**Avis de la Mission régionale
d'autorité environnementale de Bretagne
sur le projet de parc éolien des Landes de Lauviais
sur les communes de Meillac et Pleugueneuc (35)**

n°MRAe 2018-004836

Carte 4 : Le plan d'implantation des éoliennes et des aménagements annexes sur scan25

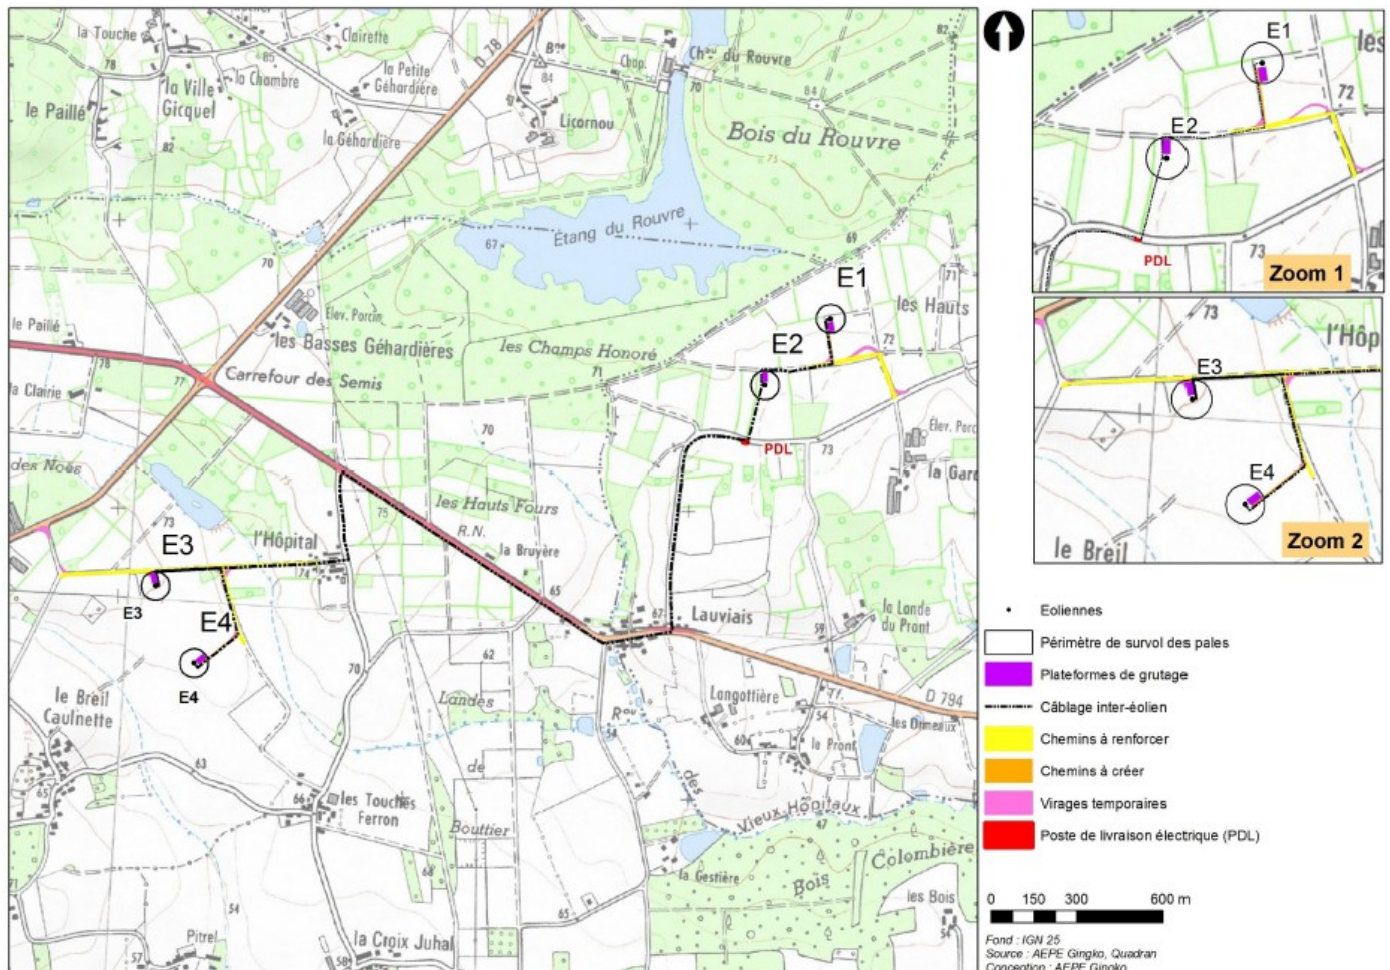
Le dossier s'appuie sur des cartes dont l'échelle est trop petite. La justification de l'optimisation du positionnement des éoliennes, au regard de l'environnement, notamment des zones humides et bois de Rouvre, est insuffisamment démontrée. De même, la répartition des éoliennes en 2 unités distinctes n'est pas justifiée au regard de l'insertion paysagère.

Pour un plus grand confort de lecture lors de la présentation publique, le dossier gagnerait en lisibilité en agrandissant certaines cartes et illustrations, ou en proposant des zooms pour les cartes d'intervisibilité entre parcs, ou pour la justification du positionnement des éoliennes vis-à-vis des zones humides et du bois de Rouvre.

Cependant, les possibilités d'implantation étant relativement réduites au sein de la zone de développement éolien retenue sur la commune de Meillac, les différences d'échelle entre la carte des variantes pour les éoliennes 1 et 2 (de la page 180 à 212 de l'étude d'impact) avec la carte de localisation des zones humides (carte 86 page 219) ne permettent pas de justifier finement l'optimisation des implantations choisies, au regard de la distance avec le bois de Rouvre et de la superficie des zones humides impactées.

L'Ae recommande d'améliorer la lisibilité des cartes et illustrations de l'étude d'impact.

L'Ae recommande, pour ces 2 éoliennes de superposer sur la carte des zones humides les différentes variantes afin de justifier du meilleur positionnement possible des éoliennes vis-à-vis des zones humides et du bois de Rouvre.
